まとめ資料比較表 [有効性評価 2.2 高圧注水・減圧機能喪失]

柏崎刈羽原子力発電所 6/7号炉 (2017.12.20版)	東海第二発電所 (2018.9.12版)	島根原子力発電所 2号炉	備考
<p>2.2 高圧注水・減圧機能喪失</p> <p>2.2.1 事故シーケンスグループの特徴、炉心損傷防止対策</p> <p>(1) 事故シーケンスグループ内の事故シーケンス</p> <p>事故シーケンスグループ「高圧注水・減圧機能喪失」に含まれる事故シーケンスは、「1.2 評価対象の整理及び評価項目の設定」に示すとおり、①「<u>過渡事象＋高圧注水失敗＋原子炉減圧失敗</u>」、②「<u>過渡事象＋SRV 再閉失敗＋高圧注水失敗＋原子炉減圧失敗</u>」、③「<u>通常停止＋高圧注水失敗＋原子炉減圧失敗</u>」、④「<u>通常停止＋SRV 再閉失敗＋高圧注水失敗＋原子炉減圧失敗</u>」、⑤「<u>サポート系喪失＋高圧注水失敗＋原子炉減圧失敗</u>」及び⑥「<u>サポート系喪失＋SRV 再閉失敗＋高圧注水失敗＋原子炉減圧失敗</u>」である。</p> <p>(2) 事故シーケンスグループの特徴及び炉心損傷防止対策の基本的考え方</p> <p>事故シーケンスグループ「高圧注水・減圧機能喪失」では、運転時の異常な過渡変化又は設計基準事故（LOCA を除く）の発生後、高圧注水機能が喪失し、かつ、原子炉減圧機能（自動減圧機能）が喪失することを想定する。このため、原子炉注水ができず、逃がし安全弁による圧力制御（逃がし弁機能）に伴う蒸気流出により原子炉圧力容器内の保有水量が減少し、原子炉水位が低下することから、緩和措置がとられない場合には、原子炉水位の低下により炉心が露出し、炉心損傷に至る。</p> <p>本事故シーケンスグループは、原子炉が減圧できず高圧のまま炉心損傷に至る事故シーケンスグループである。このため、重大事故等対策の有効性評価には、高圧注水機能又は原子炉減圧機能に対する重大事故等対処設備に期待することが考えられる。</p> <p>ここで、高圧注水・減圧機能喪失が生じた際の状況を想定すると、事象発生後、重大事故等対処設備によって高圧注水を実施して炉心損傷を防止する場合よりも、高圧注水に期待せず、設計基準事故対処設備による原子炉減圧にも失敗した後に、重大事故等対処設備によって原子炉を減圧し、低圧注水に移行して炉心損傷を防止する場合の方が、原子炉の減圧により原子炉圧力容器内の保有水量が減少し、原子炉水位がより早く低下することから、事故対応として厳しいと考えら</p>	<p>2.2 高圧注水・減圧機能喪失</p> <p>2.2.1 事故シーケンスグループの特徴、炉心損傷防止対策</p> <p>(1) 事故シーケンスグループ内の事故シーケンス</p> <p>事

第2.2.1-2図 「高圧注水・減圧機能喪失」の対応手順の概要

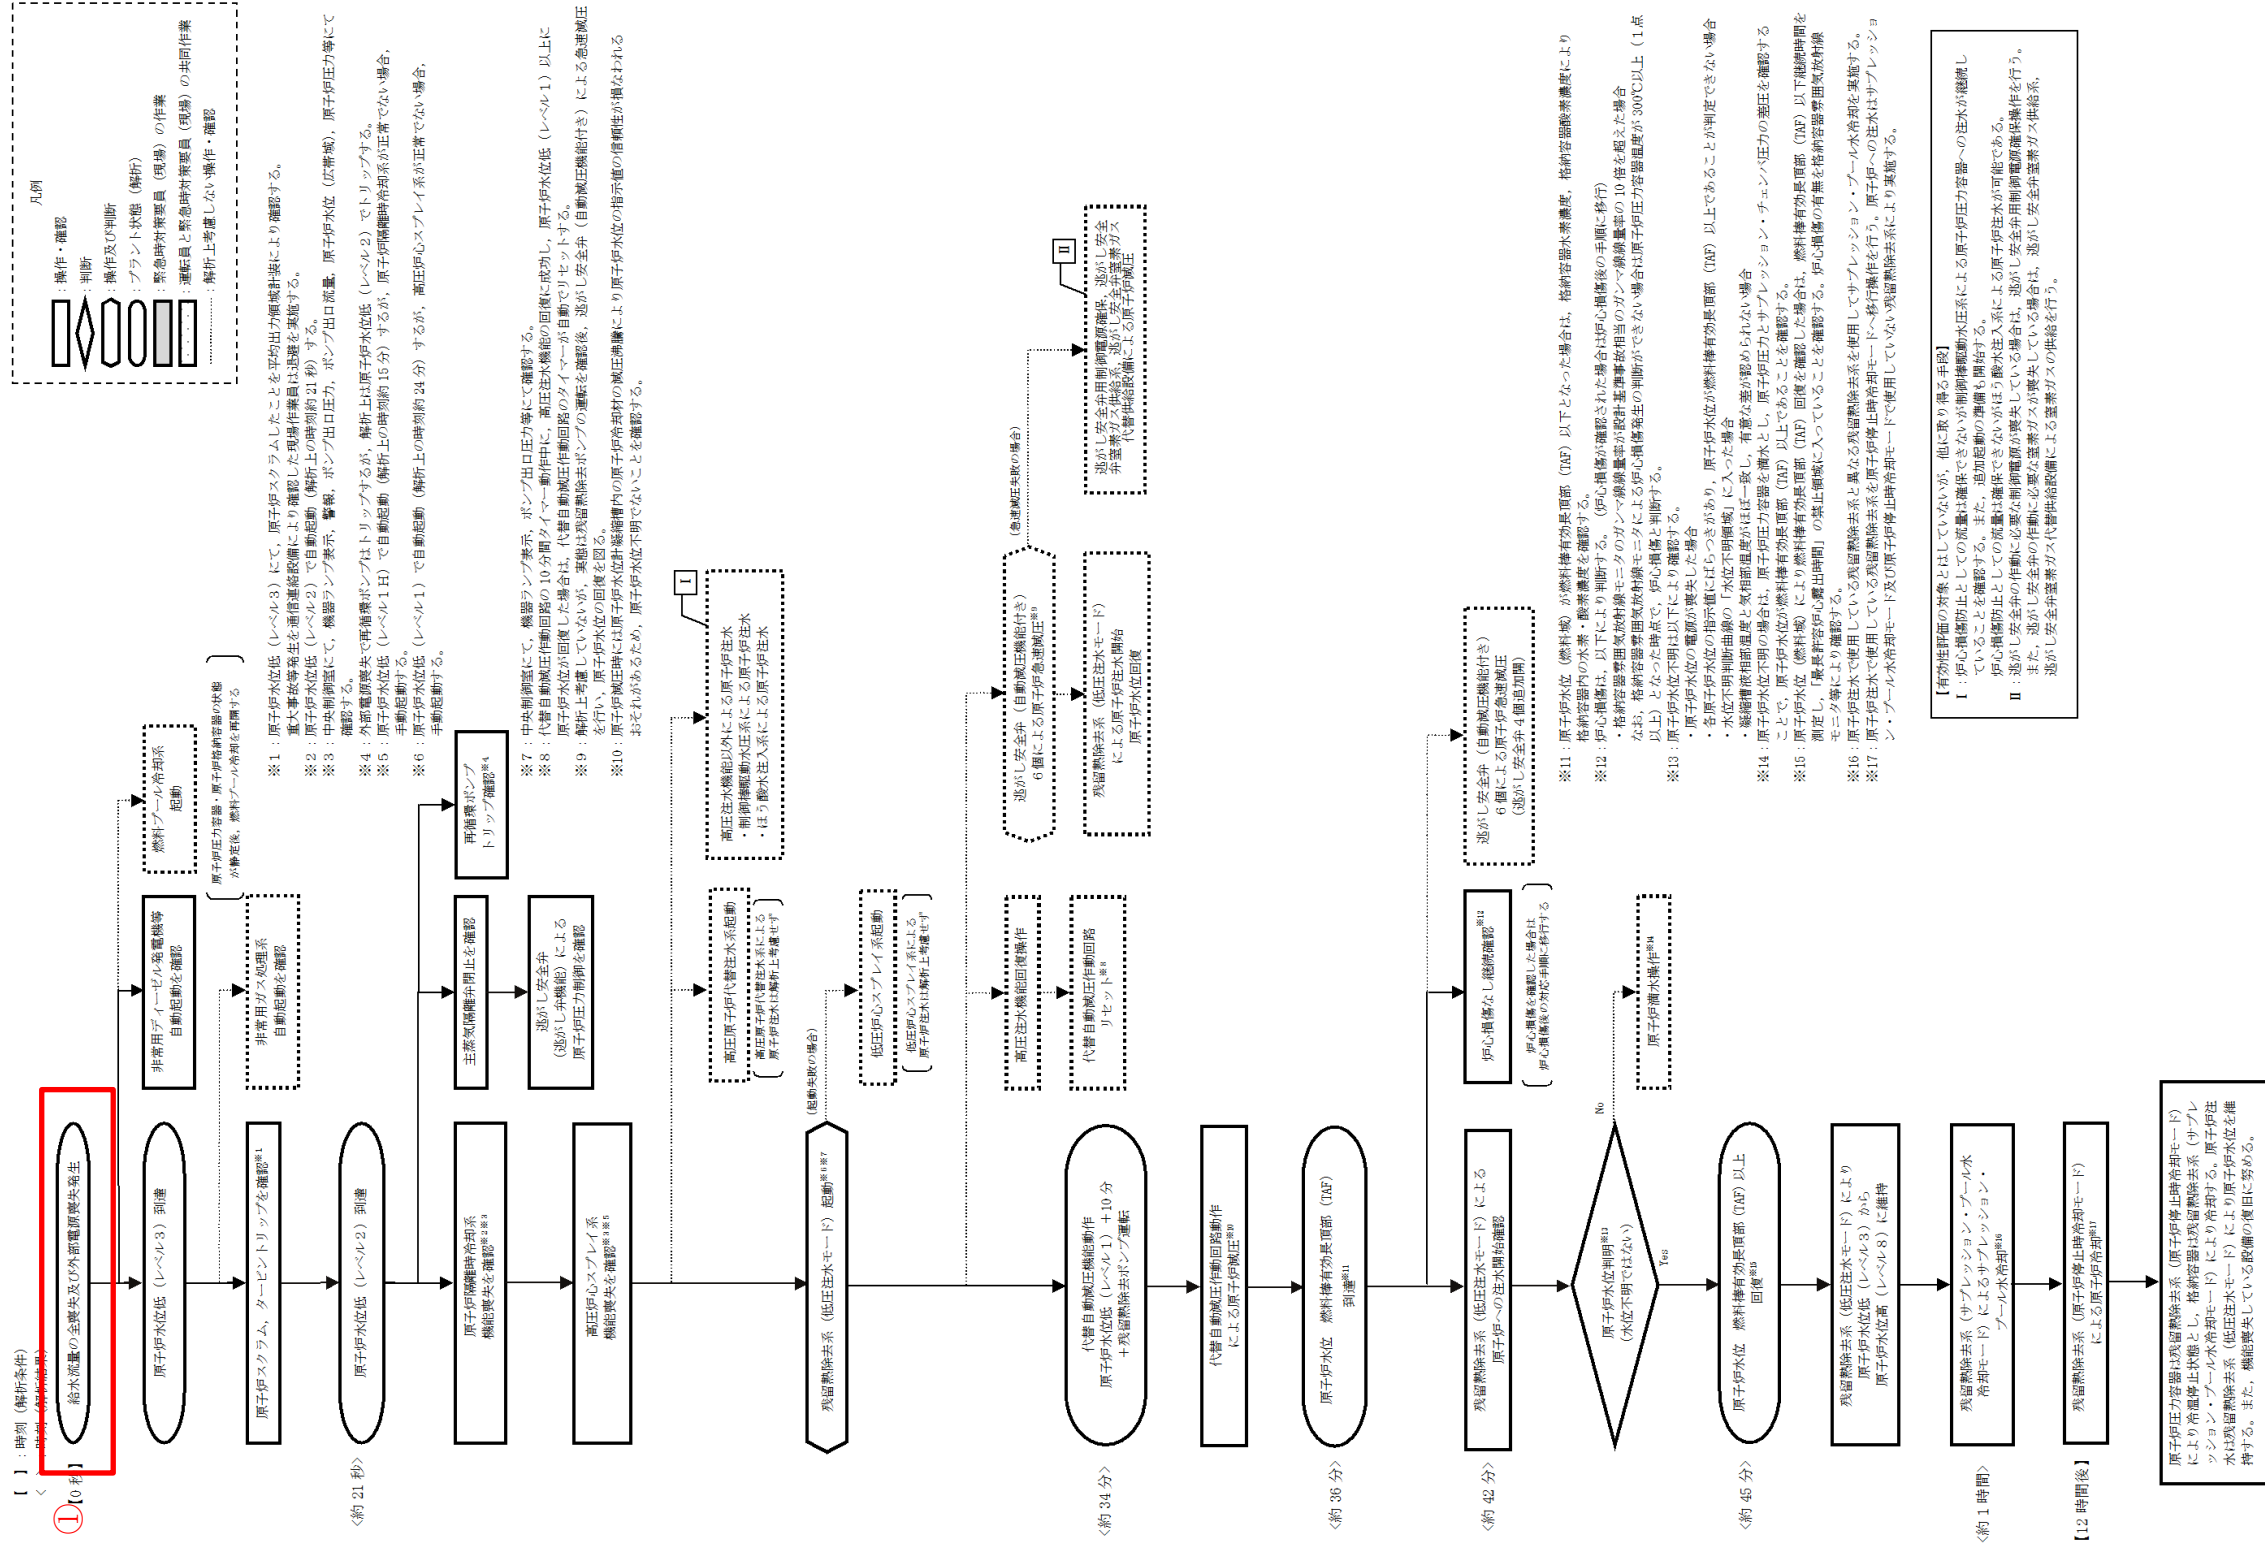
- ・設備設計の相違
【柏崎 6/7, 東海第二】
- ・解析条件の相違
【東海第二】
島根 2号炉は, 残留熱除去系をそれぞれ 1 系統毎に原子炉注水, 原子炉停止時冷却モード及びサプレッション・プール水冷却モードとする。

第 2.2.2-1(1) 図 原子炉圧力の推移

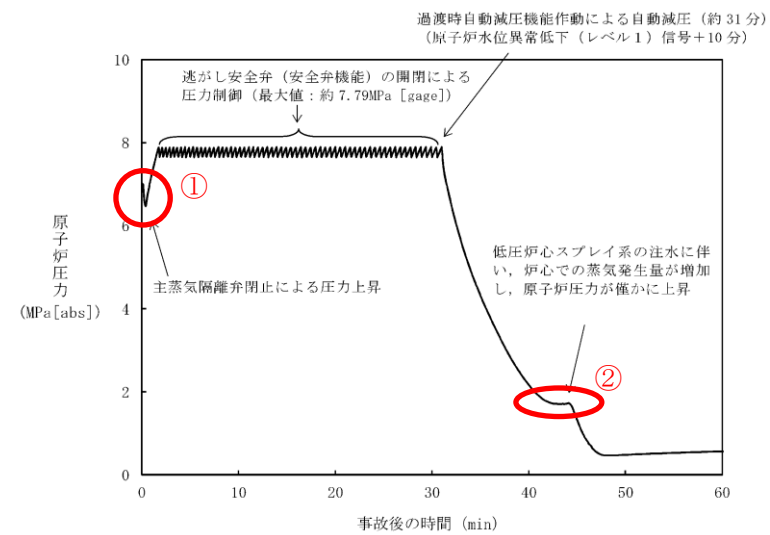
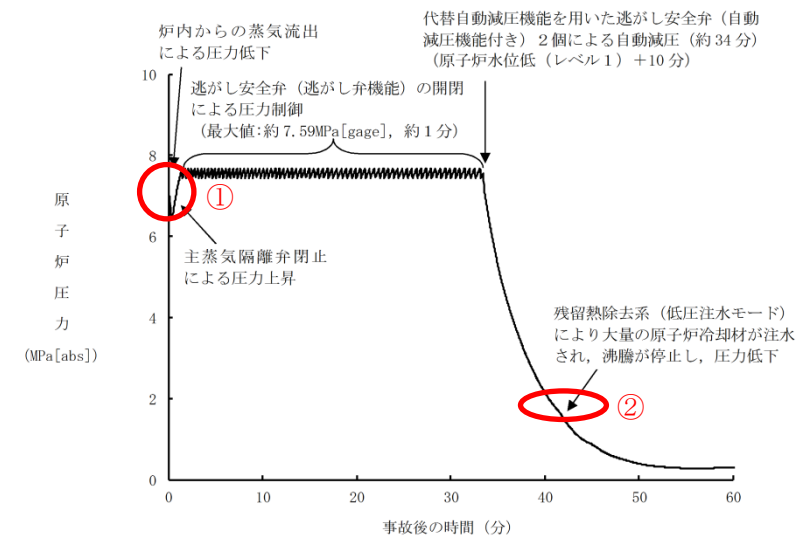
・解析結果の相違
【柏崎 6/7】
 ①MSIV 閉作動の原子炉水位設定値 (島根 2号炉: L2, 柏崎 6/7: L1.5) の違いにより、原子炉圧力上昇のタイミングが異なり、またタイミングの早い島根 2号炉及び東海第二では、原子炉圧力の停滞は発生しない。
【柏崎 6/7, 東海第二】
 ②ポンプ特性 (流量及び吐出圧) の違いにより原子炉圧力の低下が一時的に緩やかになるタイミングが異なる。

第 2.2.2-1(2)図 原子炉水位 (シユラウド内水位) の推移

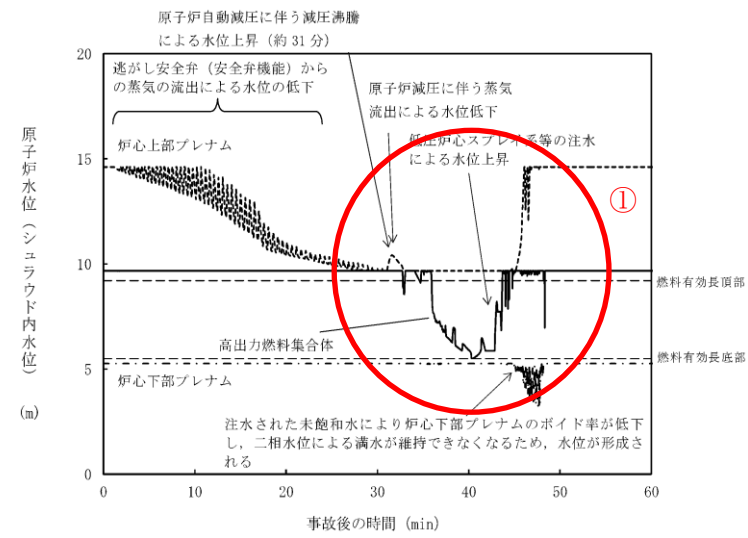
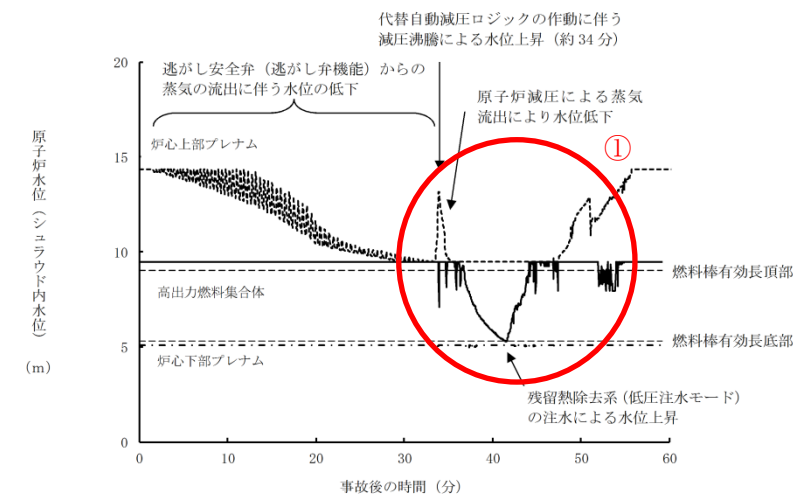
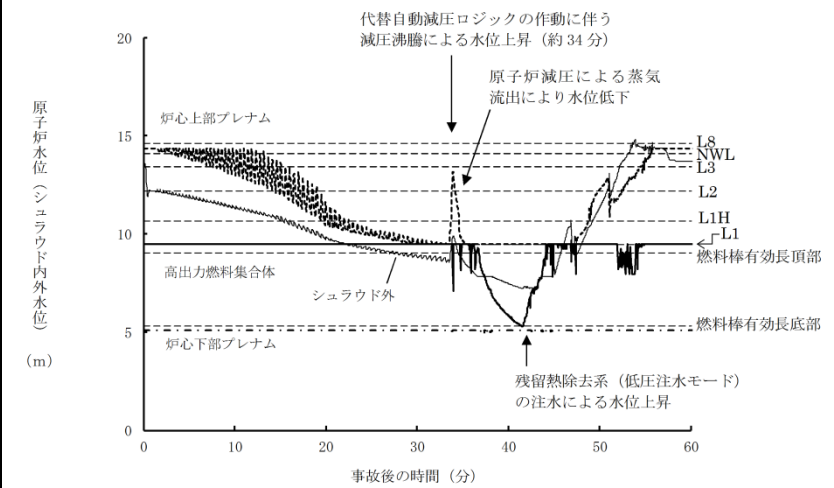
・解析結果の相違
 【柏崎6/7, 東海第二】
 ①ポンプ特性(流量及び吐出圧), 注水系統の系統数(島根2号炉・柏崎6/7:1系統, 東海第二:4系統)等の違いによる原子炉水位回復の速さの相違。

第 2.2-20 図 原子炉圧力の推移
(残留熱除去系 (低圧注水系) 1 系統)

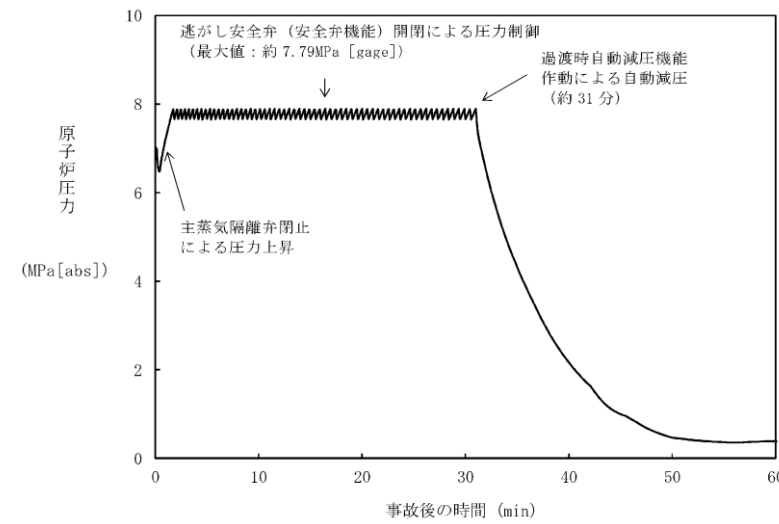
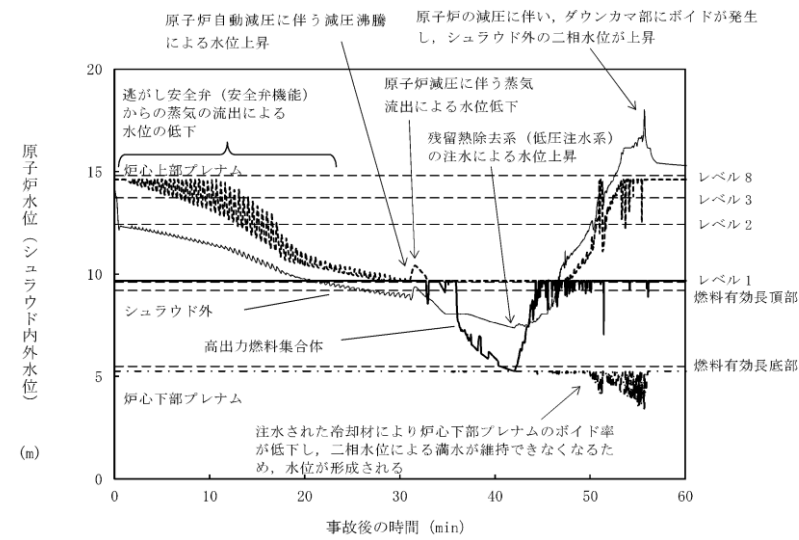
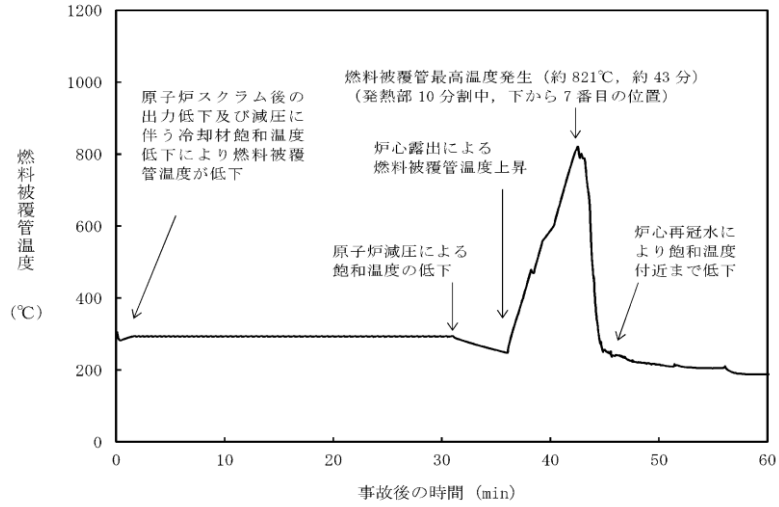
・解析条件の相違
【東海第二】
東海第二では、低圧 ECCS 4 系統に期待した有効性評価を実施しており、低圧 ECCS 1 系統のみに期待した場合の感度解析を記載。島根 2 号炉及び柏崎 6/7 は、低圧 ECCS 1 系統での有効性評価を実施している。

第 2.2-23 図 燃料被覆管破裂が発生する時点の燃料被覆管温度と燃料被覆管の円周方向の応力の関係 (残留熱除去系 (低圧注水系) 1 系統)

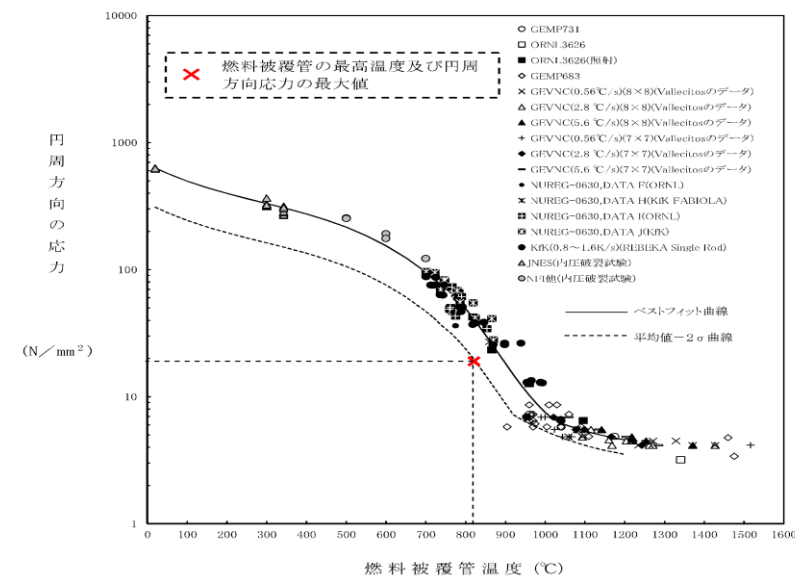
・解析条件の相違
【東海第二】
東海第二では、低圧 ECCS 4 系統に期待した有効性評価を実施しており、低圧 ECCS 1 系統のみに期待した場合の感度解析を記載。島根 2 号炉及び柏崎 6/7 は、低圧 ECCS 1 系統での有効性評価を実施している。

第 2.3.1.4 図 「全交流動力電源喪失 (外部電源喪失+DG 喪失)」
の重大事故等対策の概略系統図 (4/4)
(原子炉注水及び原子炉格納容器除熱)

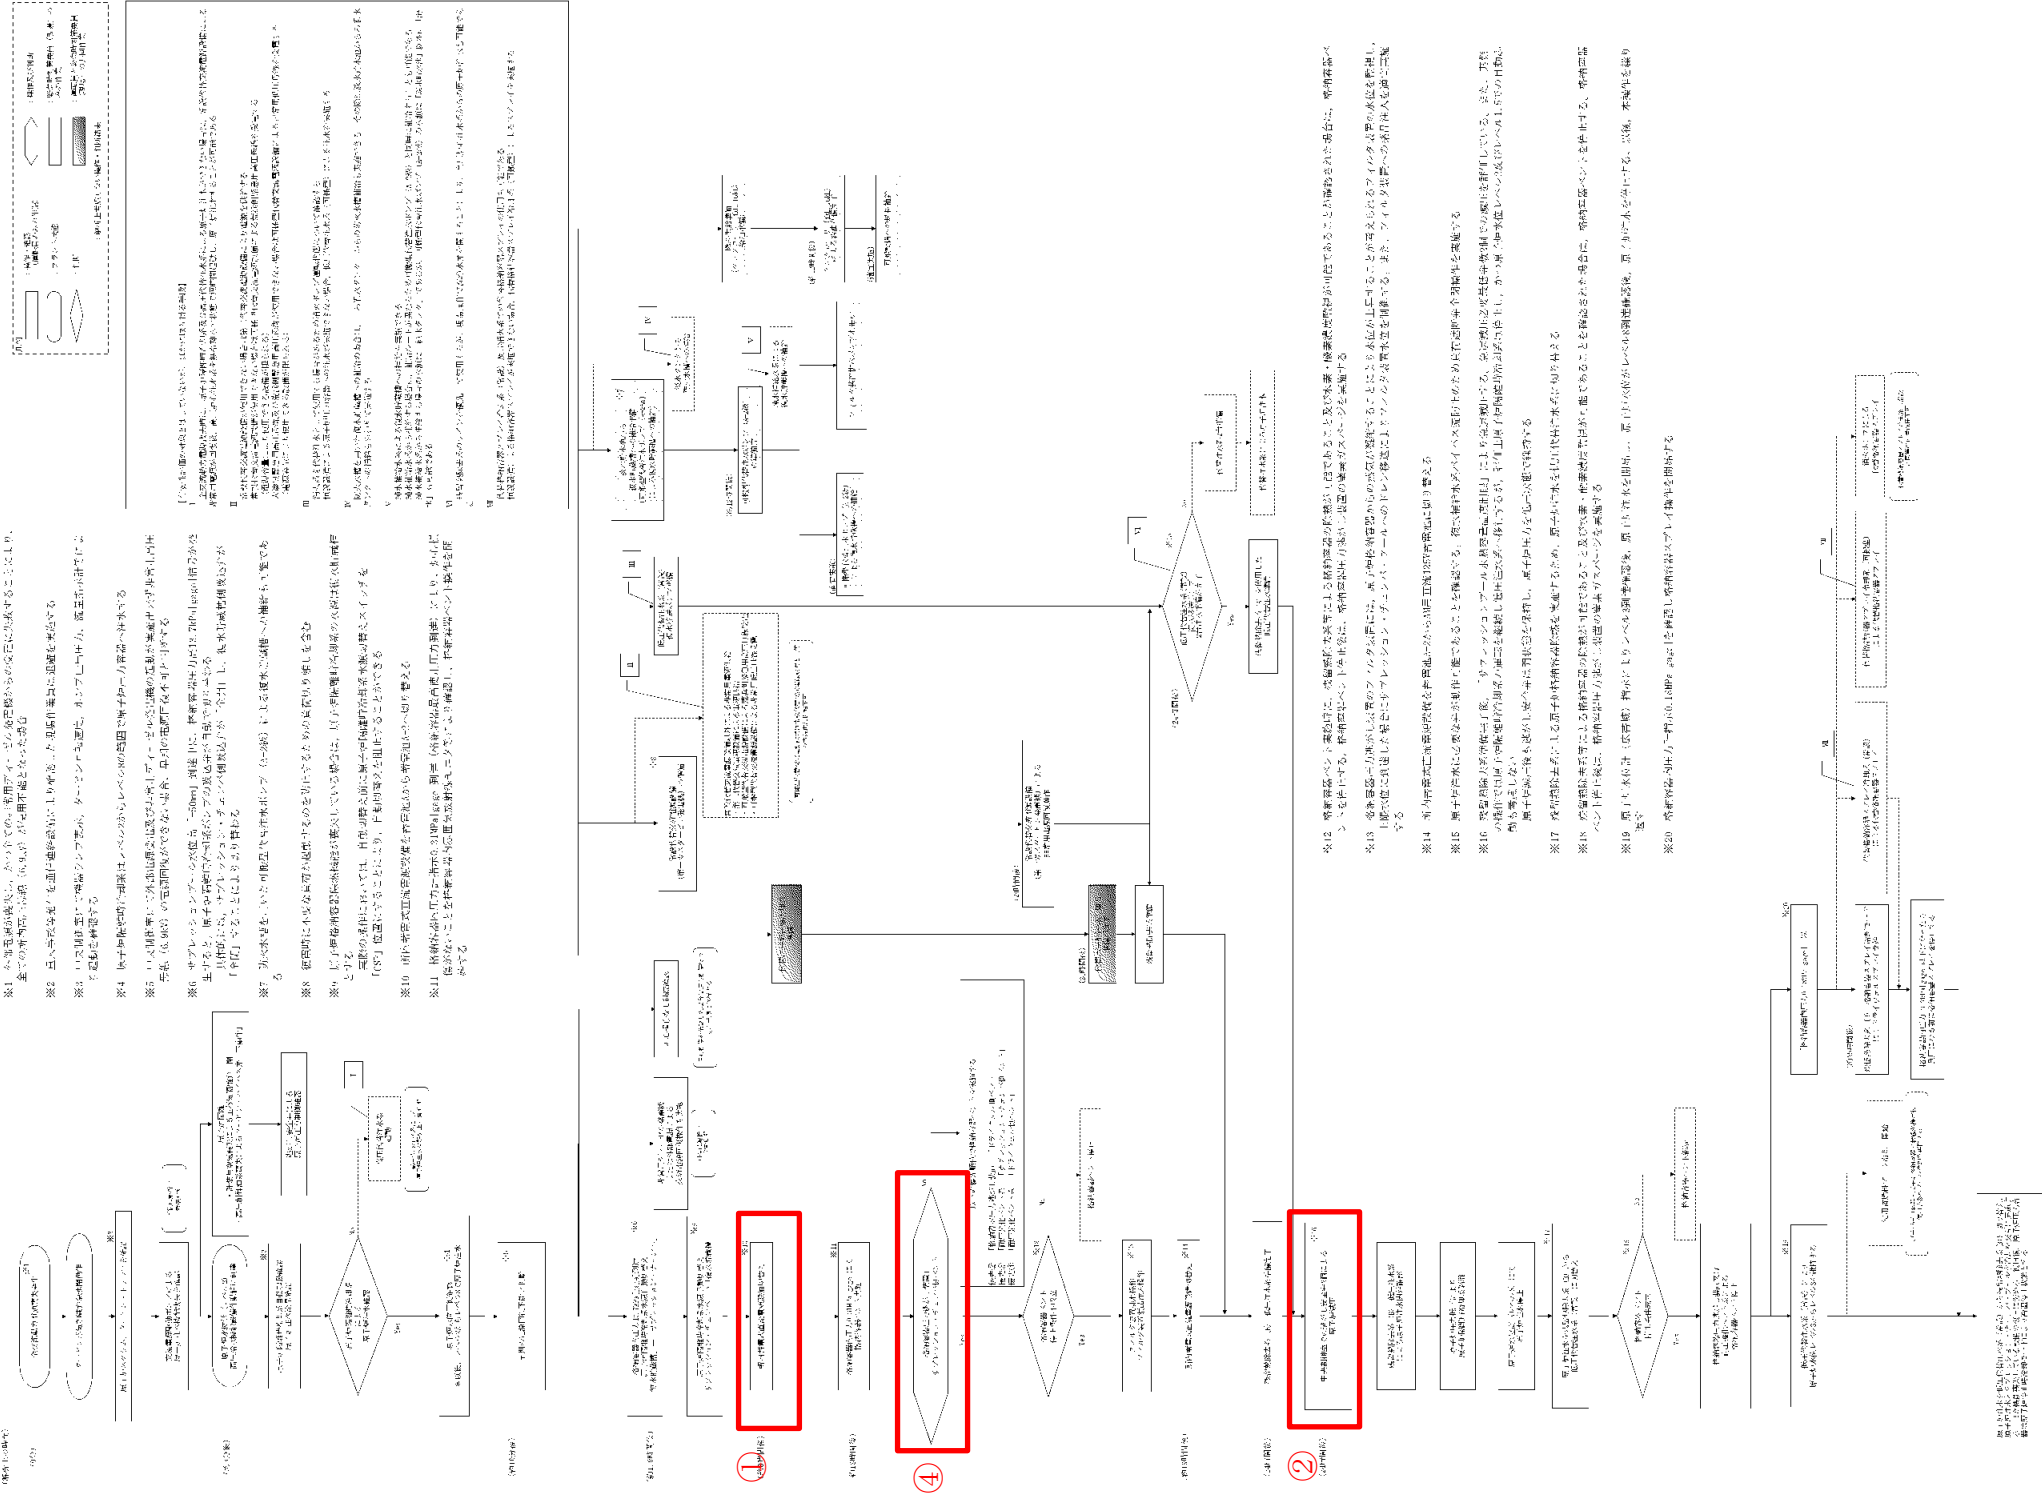
・解析条件の相違
【柏崎 6/7】
島根 2号炉は, 交流電
源の復旧により使用可能
となる原子炉補機冷却系
に期待している。
島根 2号炉は, 残留熱
除去系により原子炉注水
と原子炉格納容器除熱を
実施する。
